敦賀発電所2号炉
「敷地の地形，地質・地質構造について」
に関する審査資料の記載の不備について
（補足説明資料1　個々の記載の不備の具体的内容・類型化）
印刷の誤り　第758回審査会合（令和元年8月23日）

令和元年10月11日

日本原子力発電株式会社

D－29～D－47破砕帯調査位置図

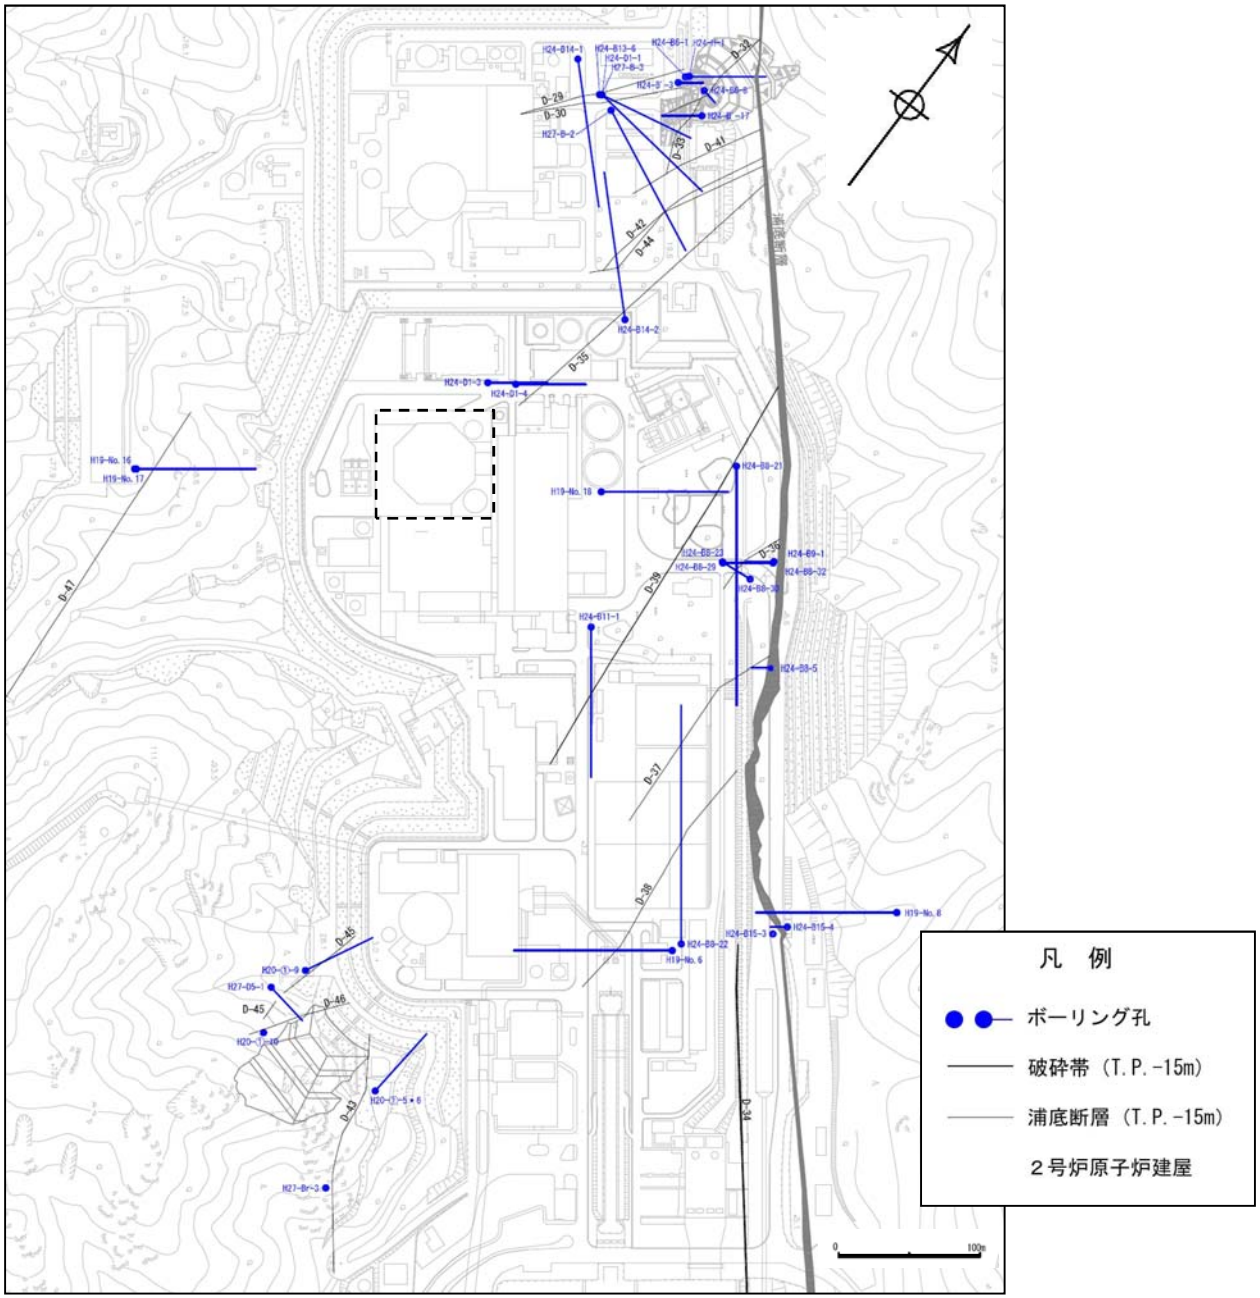
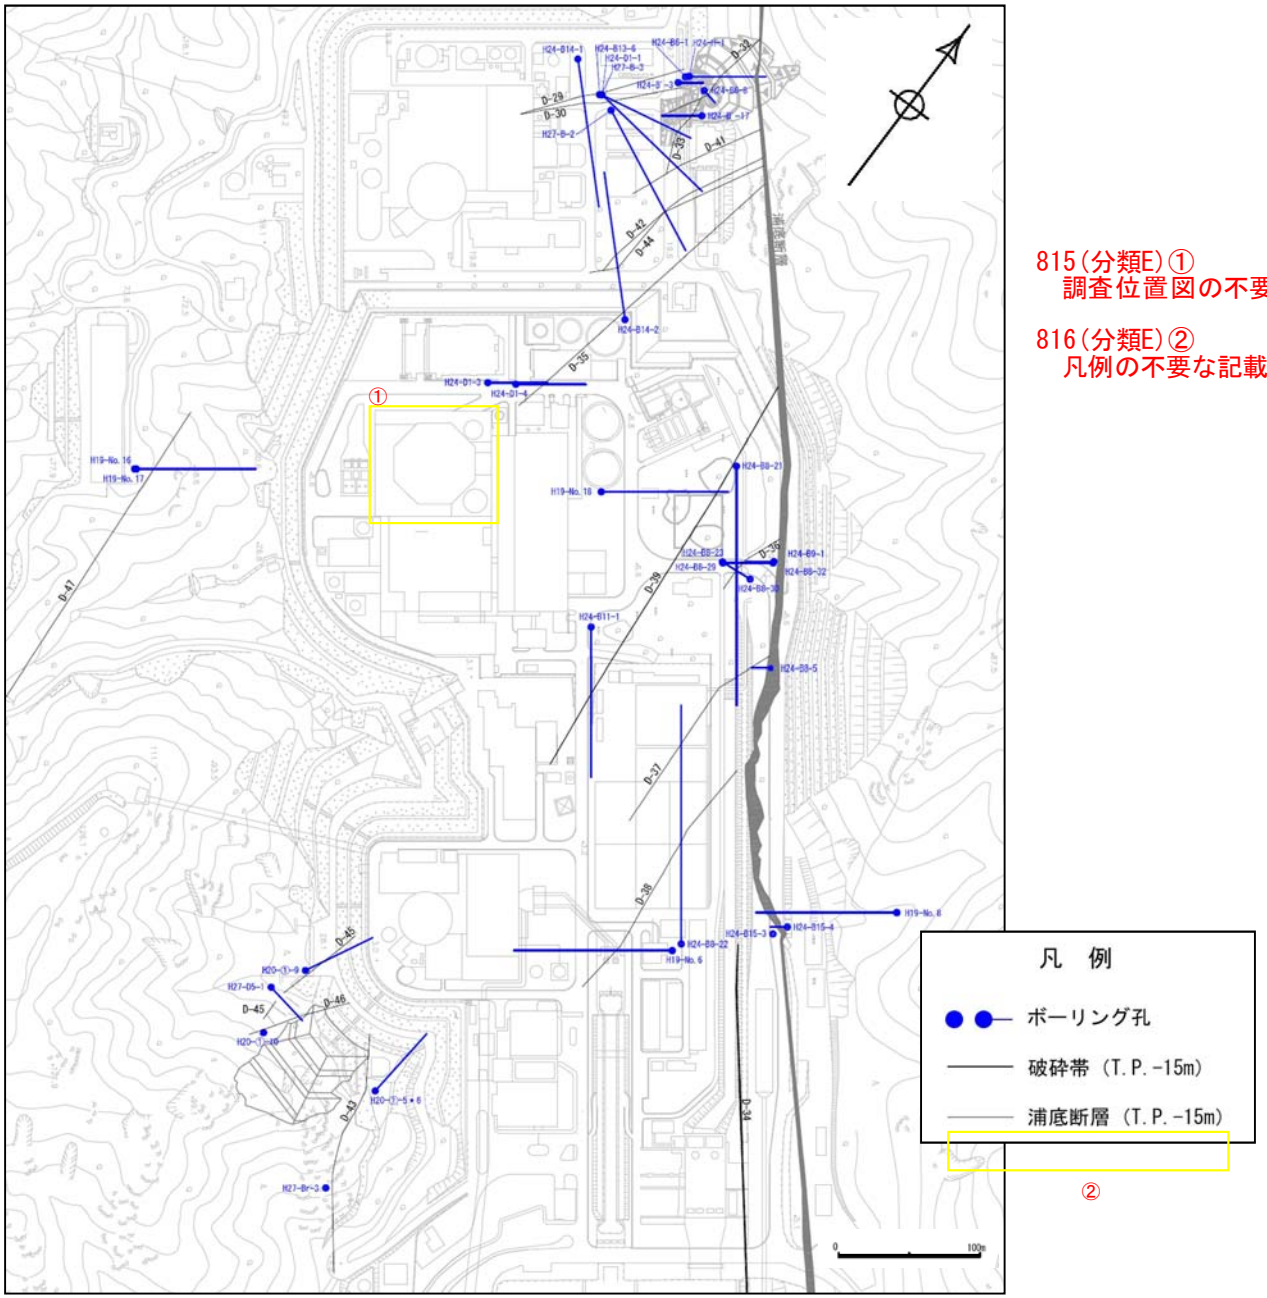
815(分類E)①
調査位置図の不要な破線を消し忘れたもの。

柱状図(30.00m～60.00m)

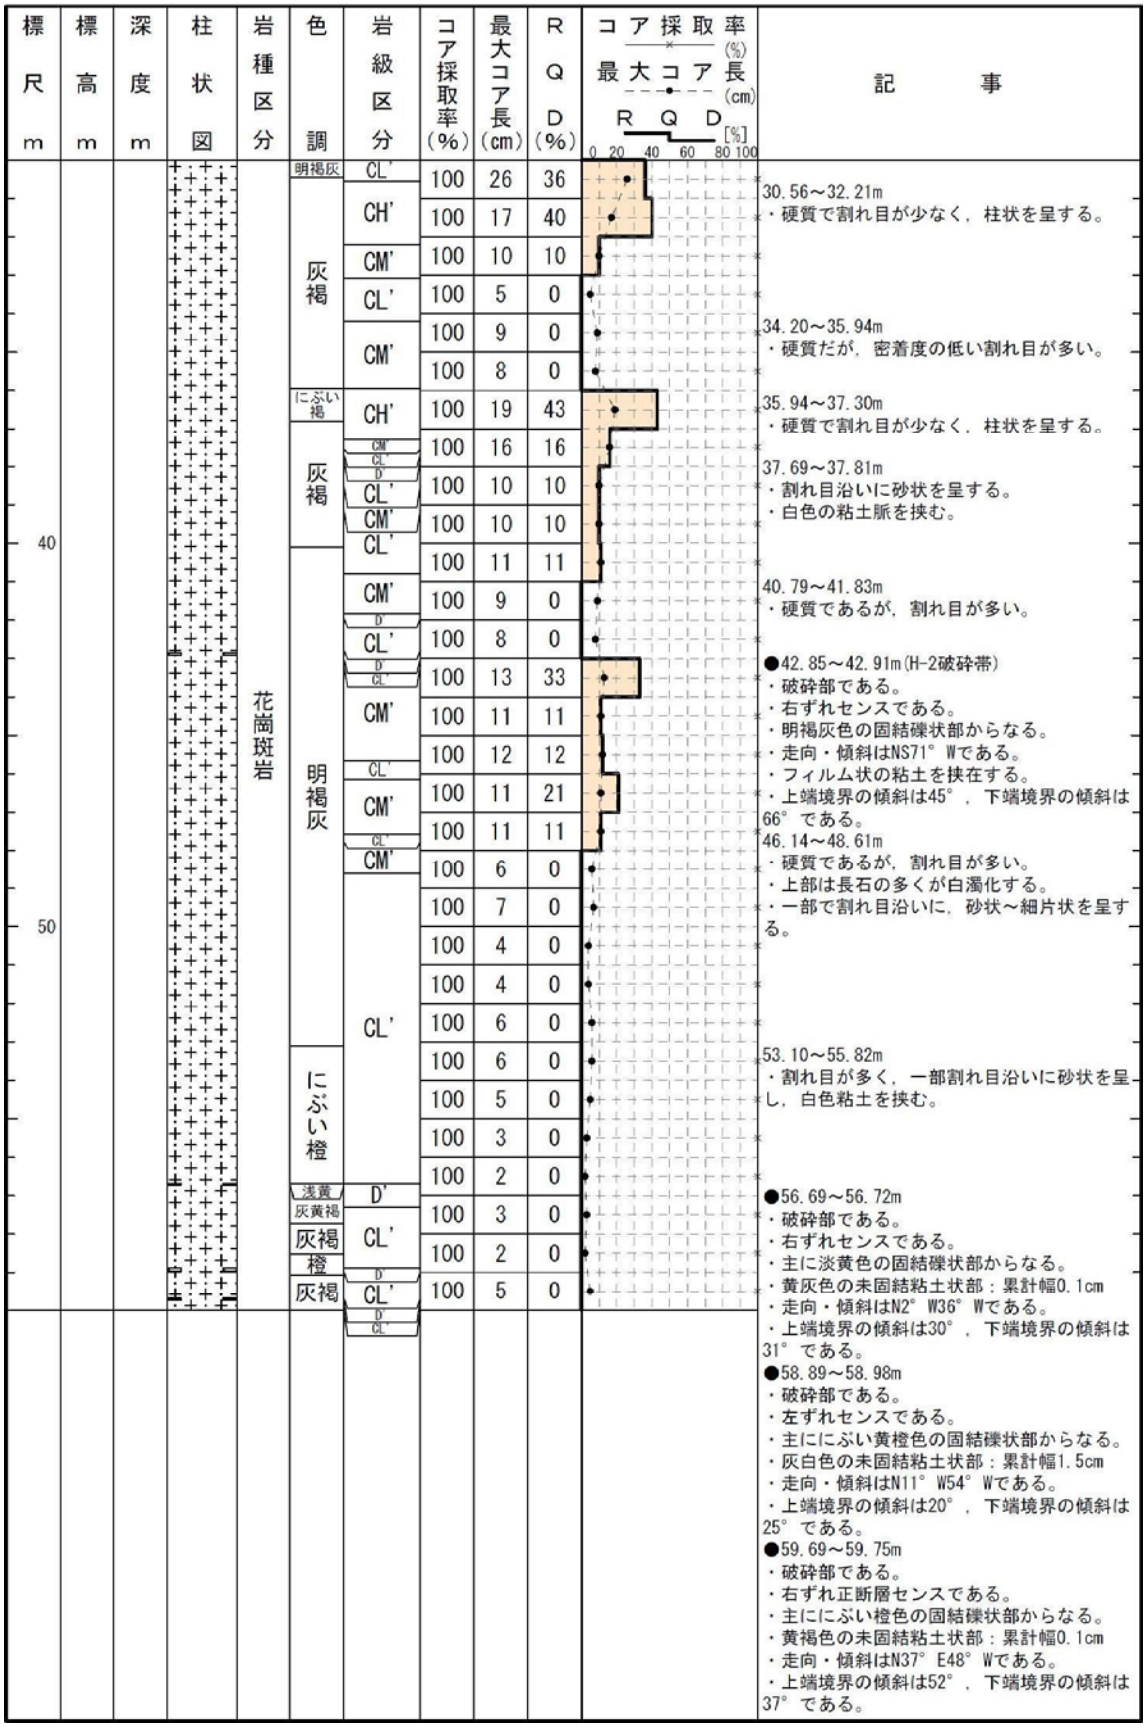
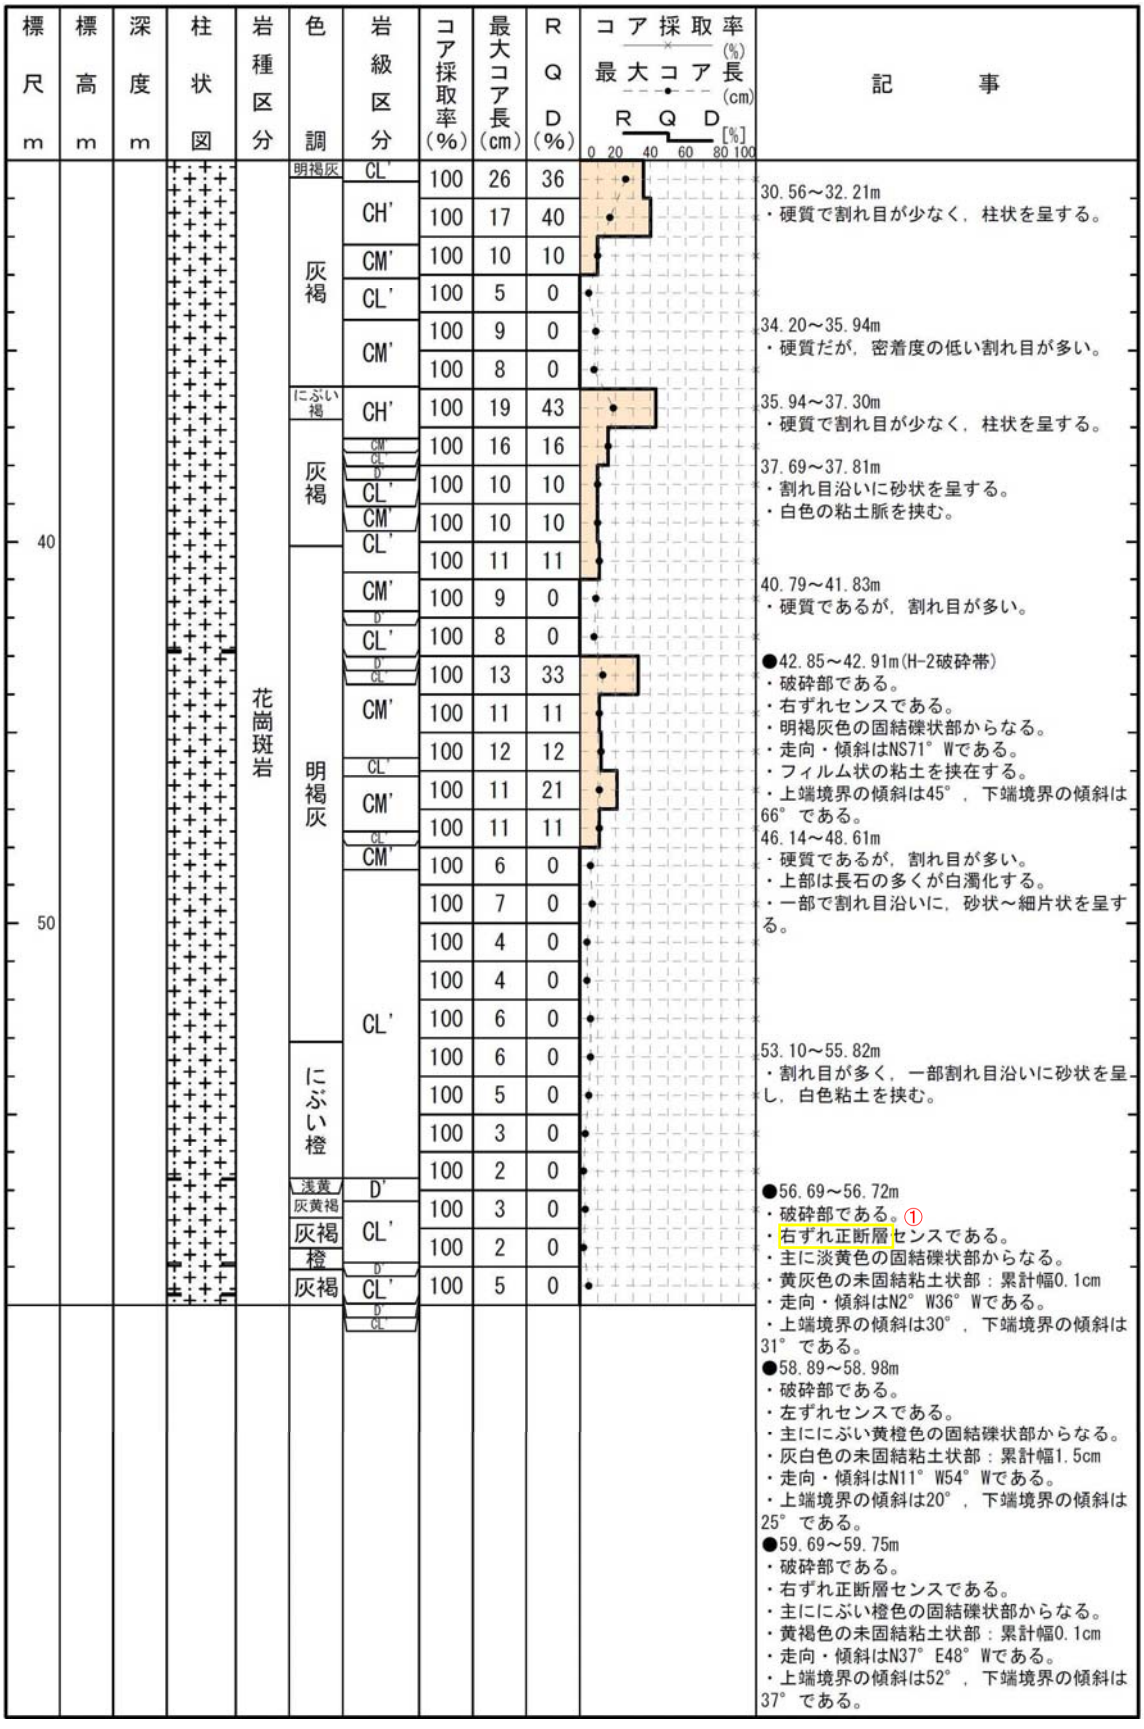
913(分類A)①
変位センスについて，転記元の細分化カタログから転記したが，転記を誤ったもの。

柱状図(60.00m～90.00m)

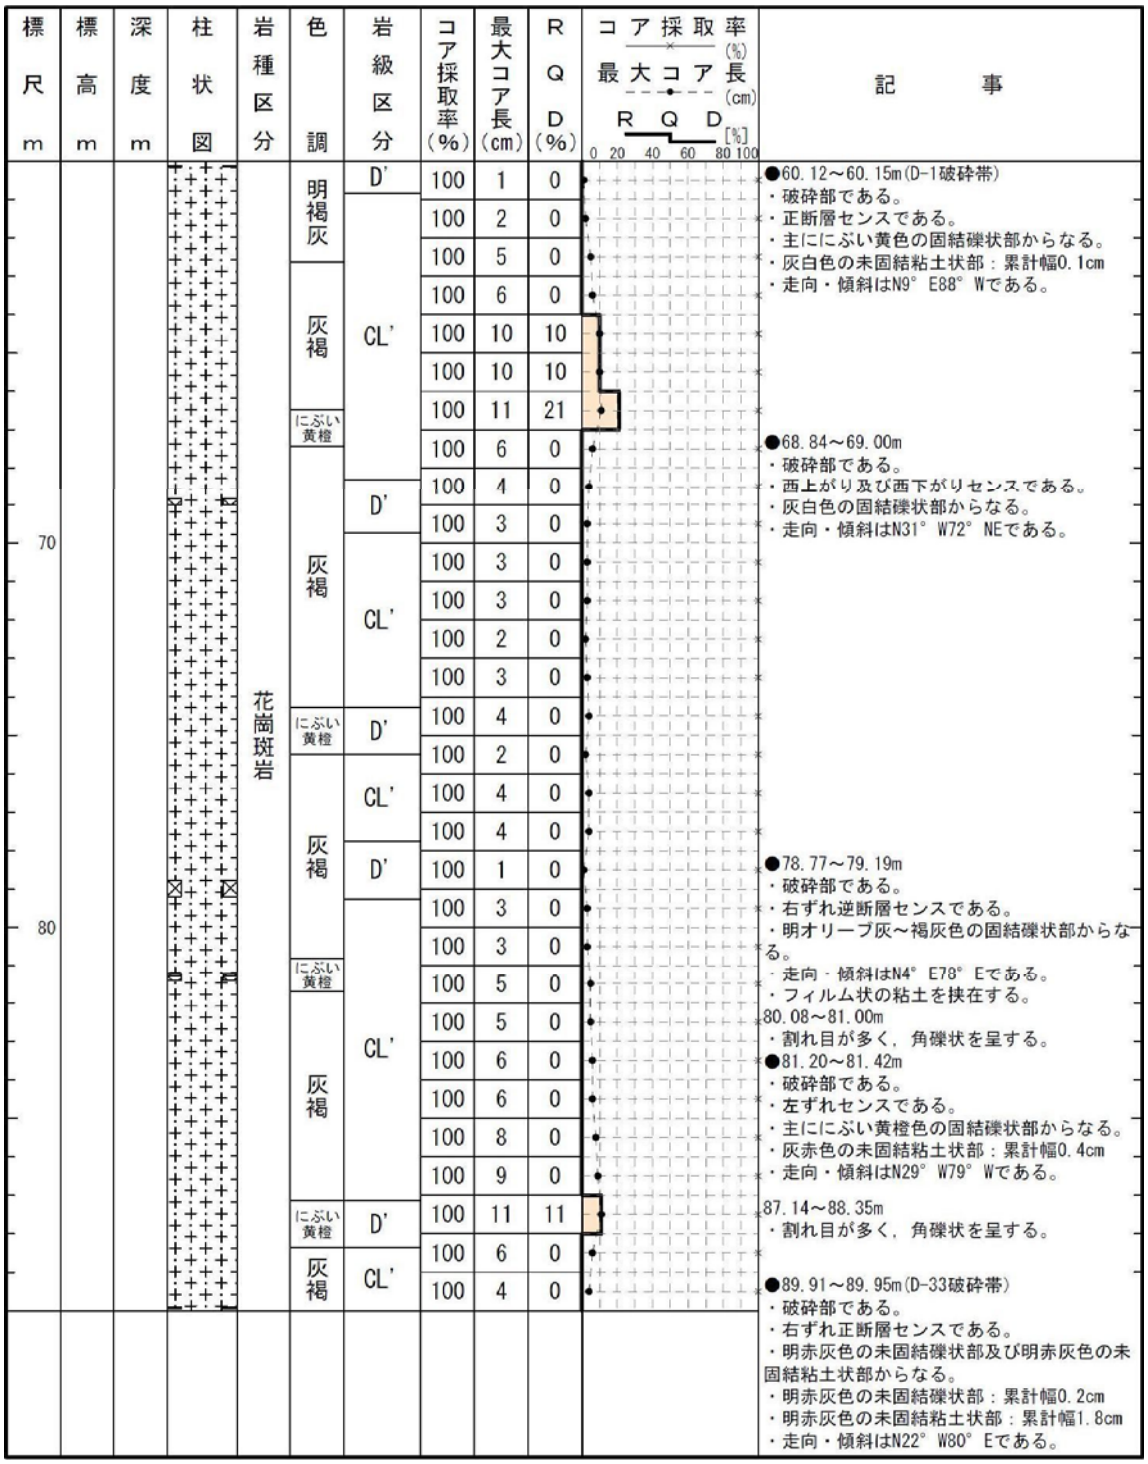
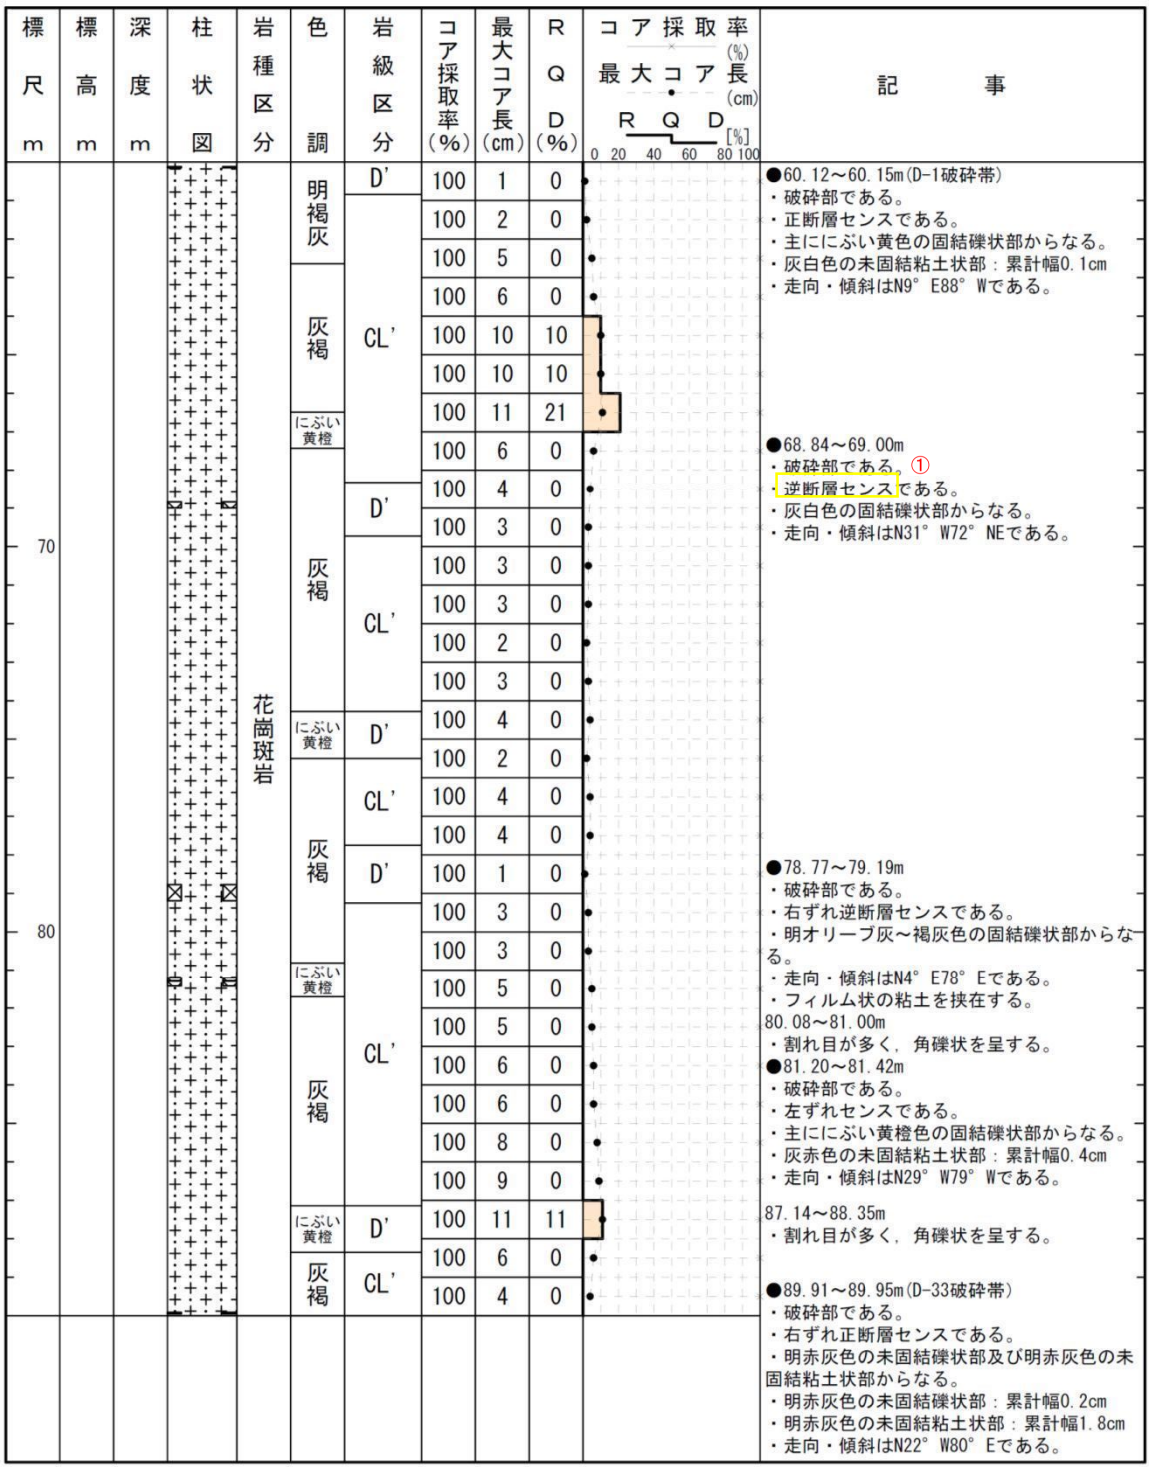
917(分類A)①
変位センスについて，転記元の細分化カタログから転記したが，転記を誤ったもの。
